PETYCJA

Petycja o rewizję projektu ul. Kapuckiej przed zawarciem umowy z wykonawcą

rys. 1 – Obecny przekrój projektu ul. Kapuckiej

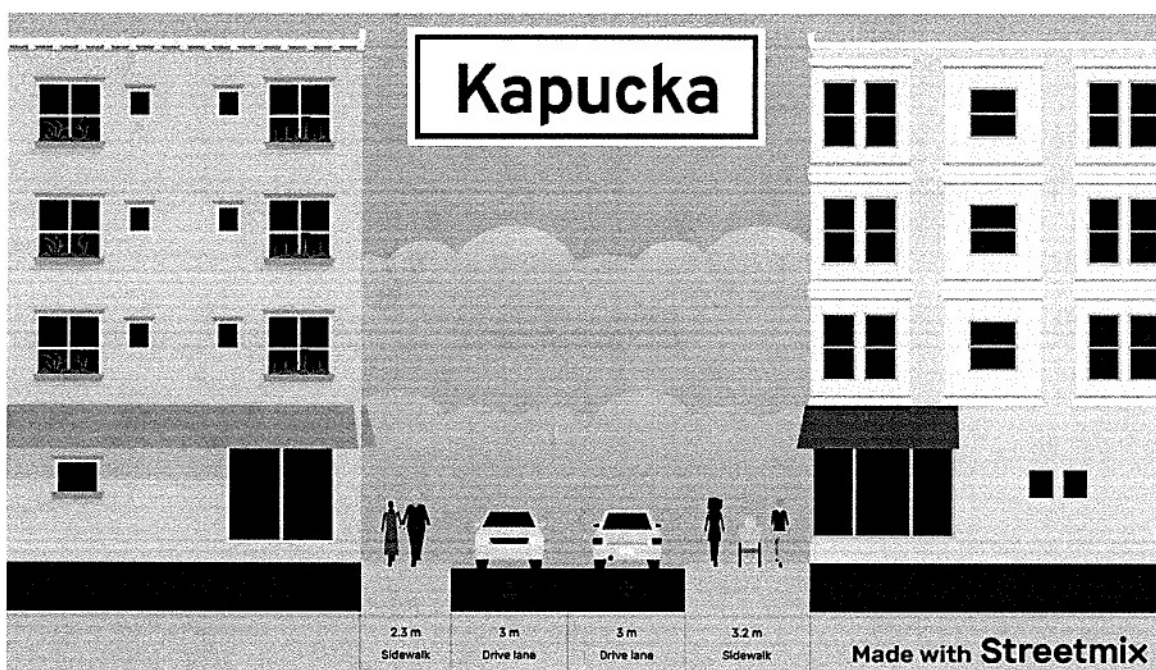
1. przewymiarowana szerokość pasów ruchu (3,0 m zamiast standardowych 2,75 m dla drogi klasy L);
2. całkowity brak zieleni oraz rozwiązań umożliwiających retencję wód opadowych;

3. brak zorganizowanych miejsc postojowych, mimo widocznego zapotrzebowania na parkowanie wzdłuż ulicy;
4. nieoptymalne proporcje szerokości chodników względem pozostałych elementów pasa drogowego.

Zgodnie z opublikowanym projektem zagospodarowania terenu (PZT) na ul. Kapuckiej zaplanowano dwa pasy ruchu, o szerokości 3,0 metra każdy. Zgodnie z § 17 przepisów techniczno-budowlanych dotyczących dróg publicznych (tj. Dz.U.2022.1518), w przypadku drogi klasy L, jaką stanowi ul. Kapucka w miejscowych planach zagospodarowania przestrzennego (MPZP), szerokość pasa ruchu stanowi standardowo 2,75 m. Biorąc pod uwagę ograniczoną szerokość pasa drogowego (11,5 m) przyjęcie szerokości 3,0 m wymaga w mojej ocenie szczególnego uzasadnienia, podczas gdy dla drogi tej klasy przepisy przewidują zasadniczo szerokość 2,75 m. Problem ten ma szczególne znaczenie, ponieważ na omawianej ulicy nie zaprojektowano żadnej zieleni, ani miejsc parkingowych. Stosowanie węższych pasów ruchu stanowi też formę uspokojenia ruchu, co biorąc pod uwagę charakter ulicy i pobliskiej zabudowy, oraz obecne już formy uspokojenia ruchu w PZT (wyniesione skrzyżowanie) jest efektem pożądanym. Jednocześnie proponowana szerokość 2,75 metra pozwala na bezpieczne mijanie się większych pojazdów w tym autobusów czy śmieciarek, których miarodajna szerokość wynosi ok. 2,5-2,55 m.

Projekt zagospodarowania nie przewiduje jakichkolwiek nasadzeń ani elementów zieleni w pasie drogowym, co skutkuje pełnym odprowadzaniem wód opadowych do kanalizacji deszczowej. Zgodnie z § 72 ust. 1 przepisów techniczno-budowlanych dotyczących dróg publicznych (Dz.U.2022.1518) — „w pasie drogowym projektuje się roślinność w taki sposób, aby wykorzystać w szczególności jej zdolność do pełnienia funkcji izolacyjnej, w tym akustycznej i termicznej, oraz zdolność do retencjonowania wód”. Proponuję wprowadzenie pasa zieleni o zmiennej szerokości 1.8-2.2 m po wschodniej stronie jezdni, z nasadzeniem drzew, lokalnie poszerzanego w miejscach sadzenia drzew, wraz z wykorzystaniem krat odpływowych w celu zachowania odpowiedniej szerokości chodnika dla pieszych. W celu zapewnienia odpowiednich warunków do rozwoju drzew, powierzchnia pod sąsiadującym chodnikiem powinna zostać wykonana z odpowiedniego podłoża strukturalnego.

Zgodnie z dokumentami strategicznymi jak np. *Strategia Rozwoju Gminy na lata 2024-2030* w związku z oczekiwaniami społecznymi, jednym z przyjętych celów jest tworzenie nowych miejsc parkingowych. Niestety obecny projekt nie przewiduje żadnych nowych miejsc postojowych. W praktyce prowadzić to może do parkowania na chodnikach, zwłaszcza przez ich ponadnormatywną szerokość. W związku z tym proponuję wprowadzenie miejsc parkingowych naprzemiennie z nasadzeniami w pasie zieleni, wykonanych z powierzchni przepuszczalnych jak płyty ażurowe czy tzw. geokrata. Pozwoli to na uporządkowanie parkowania oraz realizację jednego z postawionych przez gminę celów.

Zaprojektowane chodniki o szerokości 2,3 m i 3,2 m znacząco przekraczają wymogi wynikające z natężenia ruchu pieszego na tej ulicy, jednocześnie nie zostawiając żadnej przestrzeni na inne elementy jak parkingi czy zieleń. Ponadto, chodnik po wschodniej stronie ma zostać wykonany z mieszanki mineralno-asfaltowej. Taki rodzaj nawierzchni może powodować następujące problemy: zwiększoną temperaturę nawierzchni, wyższe koszty utrzymania i naprawy oraz błędny odbiór drogi przez użytkowników — szeroka, asfaltowa droga dla pieszych może zostać odebrana jako droga dla pieszych i rowerów, co może prowadzić do agresji drogowej w przypadku prawidłowego korzystania z jezdni przez kierującego rowerem. W konsekwencji rowerzyści poruszający się zgodnie z przepisami po jezdni mogą spotykać się z agresją ze strony kierowców. Stoi to w sprzeczności z zasadą „dróg samowytłumaczających się”, rekomendowanych m.in. przez Ministra Infrastruktury w „*WR-D-11-1 Wytyczne kształtowania sieci dróg*”. W świetle powyższego proponuję ograniczenie szerokości chodników do 2,0-2,2m co pozostaje szerokością w pełni wystarczającą dla komfortowego ruchu pieszego, z dopuszczalnymi lokalnymi zwężeniami wyłącznie w miejscach sadzenia drzew lub zatokach parkingowych. Dodatkowo postuluję zmianę nawierzchni na kostkę brukową, lub płyty 50x50cm analogicznie do tych stosowanych w Warszawie, pozwalających ograniczyć koszty budowy i utrzymania oraz poprawiających estetykę miejską.

Proponowana szerokość pasa zieleni wraz z odpowiednim podłożem pod chodnikiem pozwoli na zastosowanie drzew średniej lub dużej wielkości, zgodnie z klasyfikacją stosowaną w literaturze urbanistycznej dot. kształtowania zieleni miejskiej (m.in. Borowski, Pstrągowska 2009). Rozwiązanie to mieści się w obecnej szerokości pasa drogowego (11,5 m). Do efektów wprowadzenia zieleni należą m.in.: poprawa retencji wody, poprawa mikroklimatu a w szczególności ograniczenie efektu „miejskiej wyspy ciepła” oraz poprawa warunków dla

rys. 2 – Proponowany alternatywny przekrój ul. Kapuckiej (z oznakowaniem poziomym P-27 w pasie ruchu)
